令和7年1月9日 市長定例記者会見 資料1

## 清水庁舎、静岡庁舎の耐震性の評価(最終報告)と今後の対応

しかし、両庁舎は多くの市民の皆さまが訪れ、また、災害時に重要な役割を担う建物であることから、「清水庁舎と静岡庁舎の耐震性の解析結果」については、より慎重な評価を行うべきと考え、第三者による客観的な評価を得ることとしました。このため、一般財団法人日本建築センターの耐震評定委員会（以下、「評定委員会」という）に第三者評価を申請し、12月20日にその結果（耐震評定）を受領した。

図1：第3段階目の診断結果  
(2024年3月)

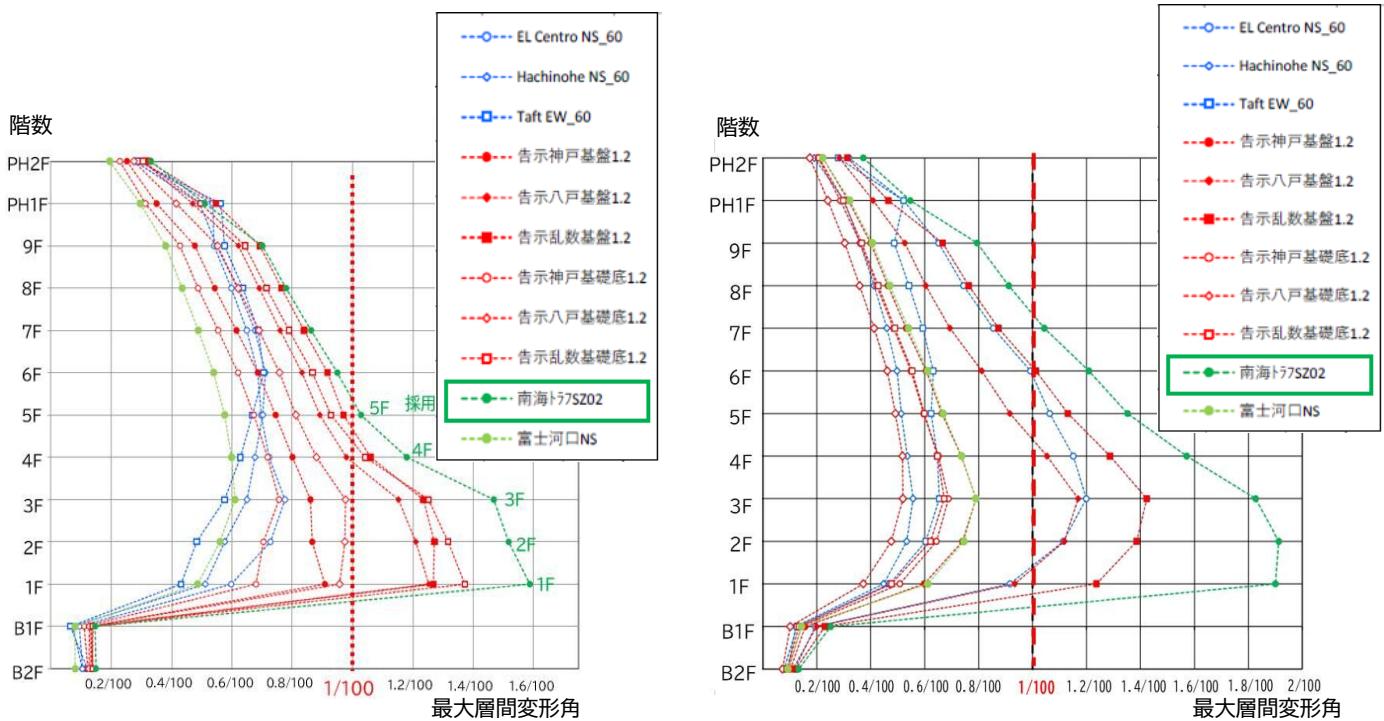
清水庁舎は、一部の壁について、第3段階目の診断では曲げ破壊(注6)することを想定し、解析を行った。評定委員会では、壁の形状から、せん断破壊(注7)となる可能性があるとし、より厳しい条件となるよう壁モデルを変更し、改めて解析を行った。その結果、耐震評定結果では、第3段階目の診断結果に比べ、せん断破壊によるエネルギー吸収能力の減少を考慮するため、より層間変形角が大きくなつた。

図1は、第3段階目の診断結果のグラフである。層間変形角の最大値は、「**南海トラフ SZ02**」の地震波を入れた際の1.6/100であった。

図2は、耐震評定結果のグラフである。層間変形角の最大値は、「**南海トラフ SZ02**」の地震波を入れた際の1.9/100であった。

次に、安全性の目安とした「層間変形角1/100」を超えた階層については、第3段階目の診断結果で「**南海トラフ SZ02**」の地震波を入れた際に1～5階でその基準を超えた。耐震評定結果では「**南海トラフ SZ02**」の地震波を入れた際に1～7階でその基準を超えた。

以上のことから、両者の結果は、「**南海トラフ SZ02**」の地震波に対して、層間変形角が1/100を超え、それ以外の地震波に対しては部分的に1/100を超える場合があることから、両者はほぼ同様の結果であると言える。異なる点は、「**南海トラフ SZ02**」の地震波に対して、層間変形角の最大値が「1.6/100程度」から「1.9/100程度」に上昇し、安全性の目安である「層間変形角1/100以下」を超える階層は「1～5階」から「1～7階」に増加したことである。

図7：耐震評定結果

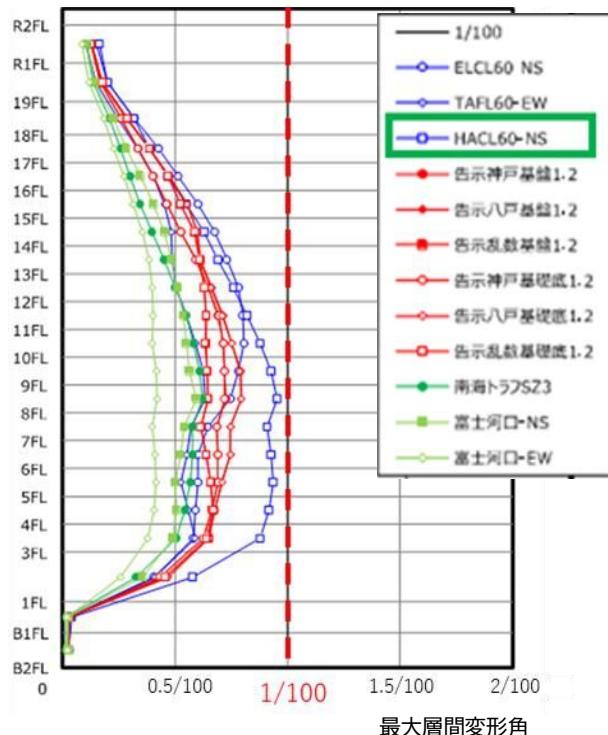
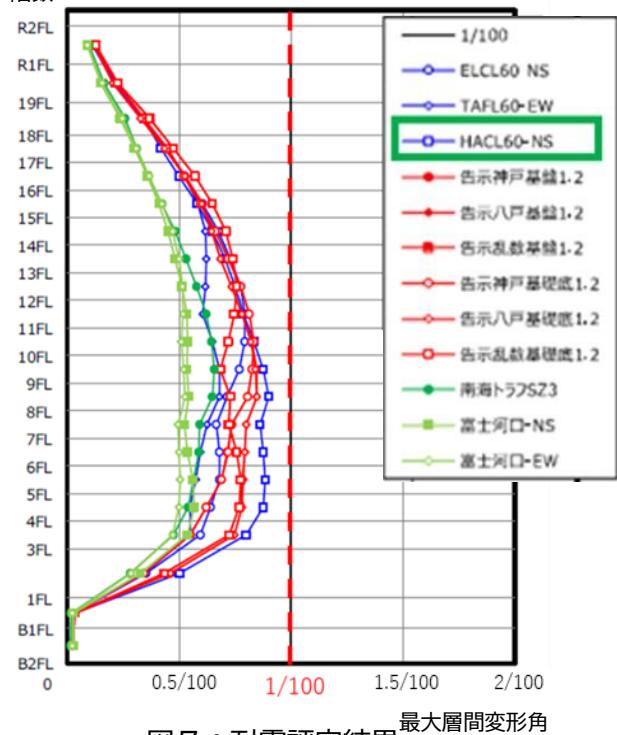
耐震評定委員会からは、庁舎の壁材の構造的な特性について、2023年度の解析では、建設時の設計に使ったバイリニアモデル（注8）を採用していたが、壁のひび割れ等を考慮するトリリニアモデル（注9）の方が、実際の庁舎の部材特性により近いとの理由から、変更したもので計算すべきとの指摘があった。モデルを変更して解析した結果を図7に示す。各地震波を入れた時の数値が若干変化したものの、いずれの場合もその値は層間変形角1/100以内となっている。

2023年度の時刻歴応答解析結果と同様、時刻歴応答解析における安全性の目安である「層間変形角1/100以下」をいずれの場合にも満たしており、一定の耐震性能を有することが確認された。

(3) 【静岡庁舎：耐震評定結果を基に作成】地震により損傷する部材

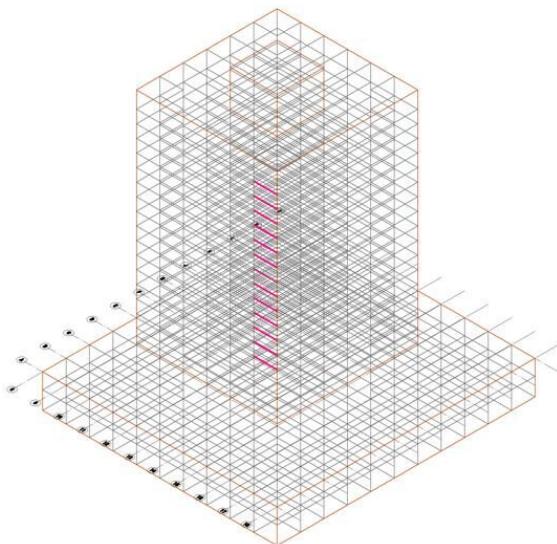
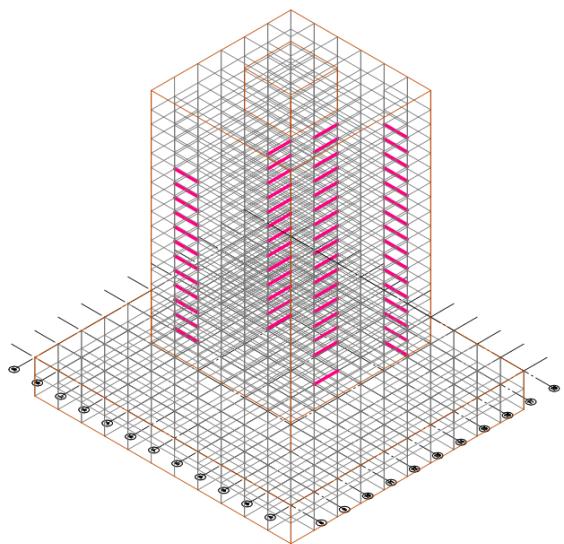
静岡庁舎は、入力した地震波のうち、観測波八戸地震を入れた際に、部材に大きな損傷を受ける。その際にせん断破壊が生じる部材をピンク色で示している。

#### (4) 静岡庁舎の追加検討

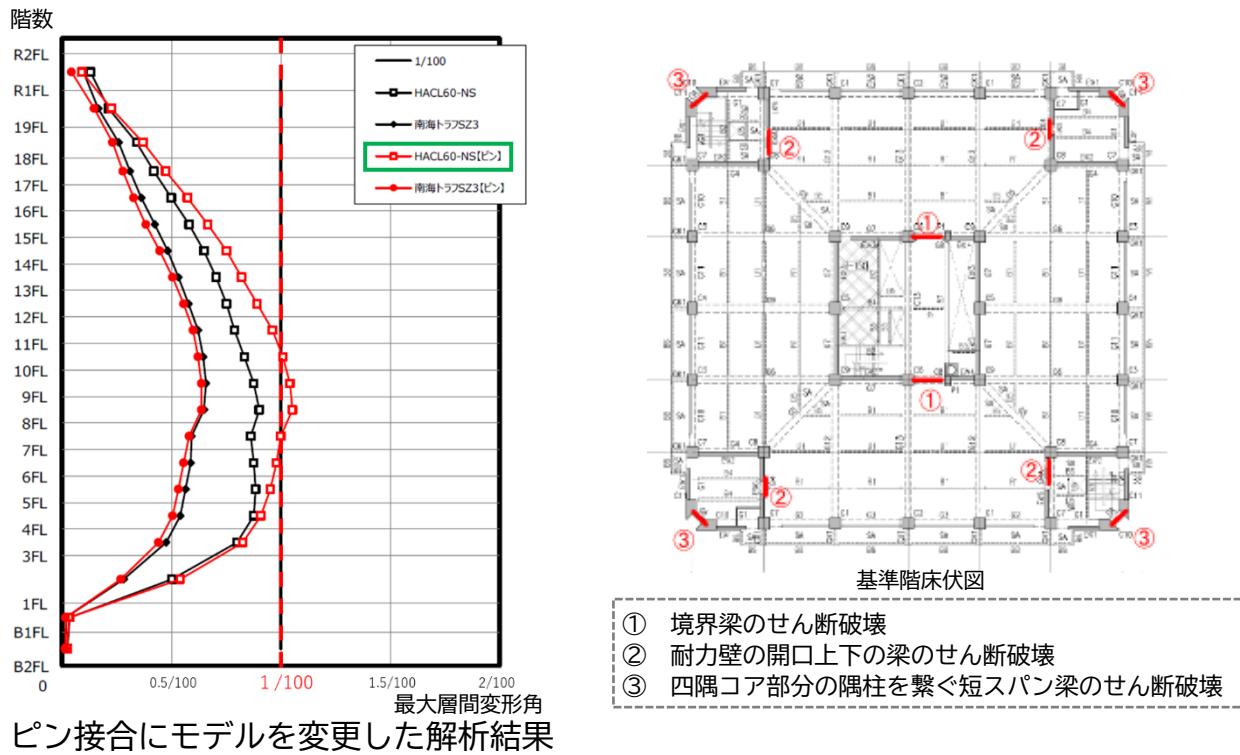
コア壁の開口上下にある短スパン梁（基準階床伏図②部分）は、地震時の変形量が大きいが粘りが強く破壊に至らない。そのため評定委員会から、その部材が仮に損傷した場合を想定し、当周辺部材への影響を確認するよう指摘があった。モデルを変更して解析した結果、周辺部材が損傷するなどの影響は低いと確認された。なお、その際に層間変形角がX方向 1/95 (1.05/100 程度) Y方向 1/96 (1.04/100) と 1/100 を若干超える数値が出たが、あくまでも周辺部材への影響を確認するために行なったものであるため、この数値は結果として取り扱わない。
